Αριθ. Πρακτικού: **19/28-11-2022** Αριθ. Απόφασης: **216/2022**

**Θ Ε Μ Α 10<sup>ο</sup>:** Έγκριση της υπ' αρ. 117/2022 απόφασης της Επιτροπής Ποιότητας Ζωής με θέμα «Έγκριση μελέτης «Εισόδου-εξόδου» οχημάτων από την Κ.Μ. 392<sup>A910</sup> Γαιών Παραδείσιου σε δρόμο που προκύπτει από τους χάρτες διανομής του Υπουργείου Γεωργίας έτους 1969, για χρήση βιοτεχνίας παραγωγής συσκευασιών της εταιρείας «ΜΕΤΑΛΟΥΞ ΚΑΨΥΛΛΙΑ ΑΝΩΝΥΜΗ ΕΤΑΙΡΕΙΑ και δ.τ. METALUX Α.Ε»».

**Αρ. αποφ. 117/21-11-2022**

**Έγκριση μελέτης «Εισόδου-εξόδου» οχημάτων από την Κ.Μ. 392<sup>A910</sup> Γαιών Παραδείσιου σε δρόμο που προκύπτει από τους χάρτες διανομής του Υπουργείου Γεωργίας έτους 1969, για χρήση βιοτεχνίας παραγωγής συσκευασιών της εταιρείας «ΜΕΤΑΛΟΥΞ ΚΑΨΥΛΛΙΑ ΑΝΩΝΥΜΗ ΕΤΑΙΡΕΙΑ και δ.τ. METALUX Α.Ε».**

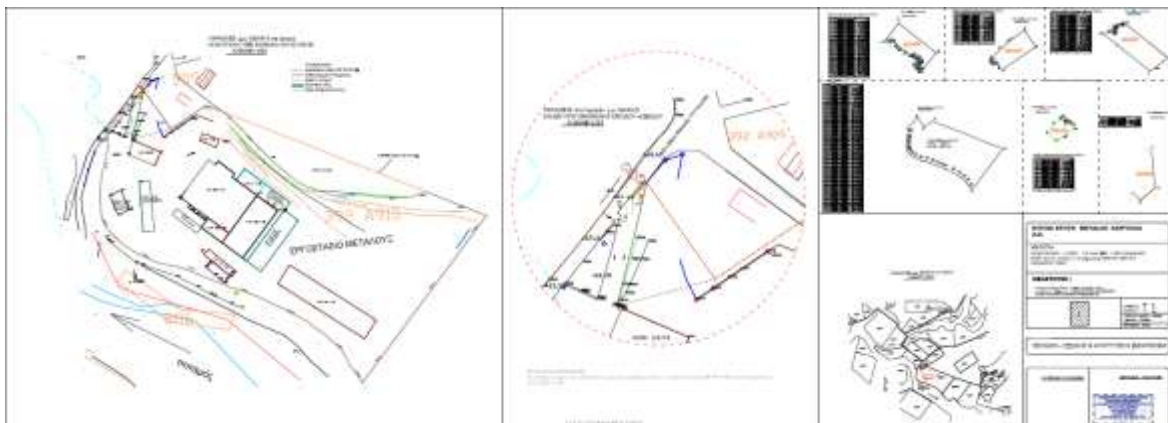
- I. Κατά την εκτέλεση των εργασιών κατασκευής της εγκεκριμένης μελέτης «Εισόδου – Εξόδου» οχημάτων η εταιρεία υποχρεούται να εφαρμόσει πιστά τα θεωρημένο σχέδιο Τ1 που συνοδεύει την παρούσα μελέτη.
- II. Σε περίπτωση που κρίνεται απαραίτητη η ενίσχυση της σήμανσης με επιπλέον σήματα κυκλοφορίας, η υπηρεσία μας διατηρεί το δικαίωμα να τους ζητήσει την τοποθέτησή τους.
- III. Κατά την εκτέλεση των πιο πάνω εργασιών θα πρέπει να ληφθούν όλα τα ενδεικνυόμενα μέτρα προς αποφυγή ατυχημάτων, για τα οποία σε περίπτωση που συμβούν, αποκλειστική ευθύνη έχουν οι ιδιοκτήτες και ο επιβλέπων μηχανικός.
- IV. Να αποκλειστεί η πρόσβαση οχημάτων από και προς την Κ.Μ. 392<sup>A910</sup> Γαιών Παραδείσιου από οποιαδήποτε άλλη θέση . Η μοναδική πρόσβαση των οχημάτων της εγκατάστασης με την οδό θα πρέπει να γίνεται με αυτήν που

φαίνεται στο θεωρημένο συνημμένο σχέδιο **T1 που συνοδεύει το παρόν έγγραφο της Δ/νσης Τεχνικών Έργων και Υποδομών.**

1. Να κατασκευαστεί ένα ενιαίο άνοιγμα εισόδου-εξόδου 11,00 μέτρων.
2. Να τοποθετηθούν οι ρυθμιστικές πινακίδες Ρ-2, Ρ-48 και Ρ-7.
3. Να γίνει η οριζόντια σήμανση με την αναγραφή της λέξεως STOP και της γραμμής διακοπής πορείας.
4. Να τοποθετηθεί επαρκής ηλεκτροφωτισμός στα σημεία εισόδου-εξόδου εντός της Κ.Μ392<sup>A910</sup> Γαιών Παραδείσιου.
5. Να αποκλειστεί η πρόσβαση οχημάτων στην εγκατάσταση από οποιαδήποτε άλλη θέση.

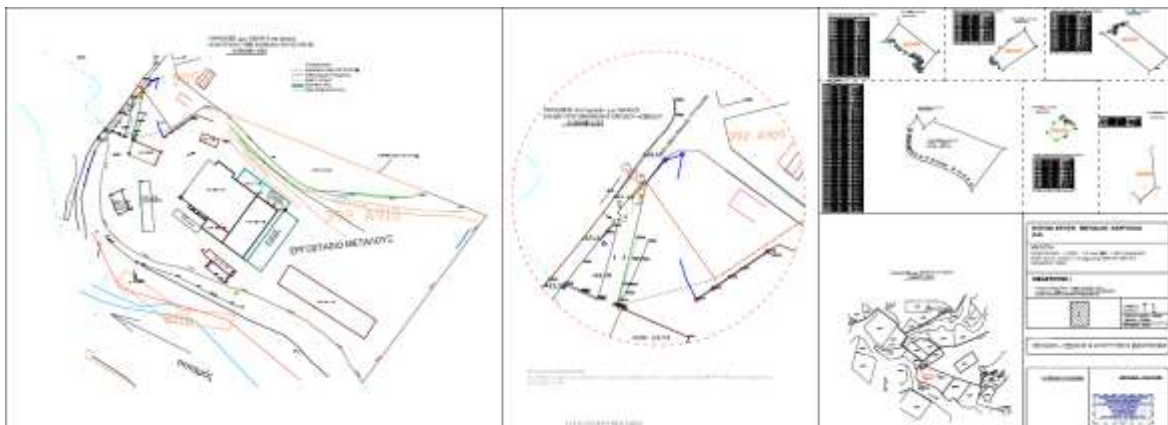
- I. Κατά την εκτέλεση των εργασιών κατασκευής της εγκεκριμένης μελέτης «Εισόδου – Εξόδου» οχημάτων η εταιρεία υποχρεούται να εφαρμόσει πιστά τα θεωρημένο σχέδιο Τ1 που συνοδεύει την παρούσα μελέτη.
- II. Σε περίπτωση που κρίνεται απαραίτητη η ενίσχυση της σήμανσης με επιπλέον σήματα κυκλοφορίας, η υπηρεσία μας διατηρεί το δικαίωμα να τους ζητήσει την τοποθέτησή τους.
- III. Κατά την εκτέλεση των πιο πάνω εργασιών θα πρέπει να ληφθούν όλα τα ενδεικνυόμενα μέτρα προς αποφυγή ατυχημάτων, για τα οποία σε περίπτωση που συμβούν, αποκλειστική ευθύνη έχουν οι ιδιοκτήτες και ο επιβλέπων μηχανικός.
- IV. Να αποκλειστεί η πρόσβαση οχημάτων από και προς την Κ.Μ. 392<sup>A910</sup> Γαιών Παραδείσιου από οποιαδήποτε άλλη θέση . Η μοναδική πρόσβαση των

οχημάτων της εγκατάστασης με την οδό θα πρέπει να γίνεται με αυτήν που φαίνεται στο θεωρημένο συνημμένο σχέδιο **T1 που συνοδεύει το παρόν έγγραφο της Δ/σης Τεχνικών Έργων και Υποδομών.**

1. Να κατασκευαστεί ένα ενιαίο άνοιγμα εισόδου-εξόδου 11,00 μέτρων.
2. Να τοποθετηθούν οι ρυθμιστικές πινακίδες P-2, P-48 και P-7.
3. Να γίνει η οριζόντια σήμανση με την αναγραφή της λέξεως STOP και της γραμμής διακοπής πορείας.
4. Να τοποθετηθεί επαρκής ηλεκτροφωτισμός στα σημεία εισόδου-εξόδου εντός της Κ.Μ392<sup>A910</sup> Γαιών Παραδείσιου.
5. Να αποκλειστεί η πρόσβαση οχημάτων στην εγκατάσταση από οποιαδήποτε άλλη θέση.
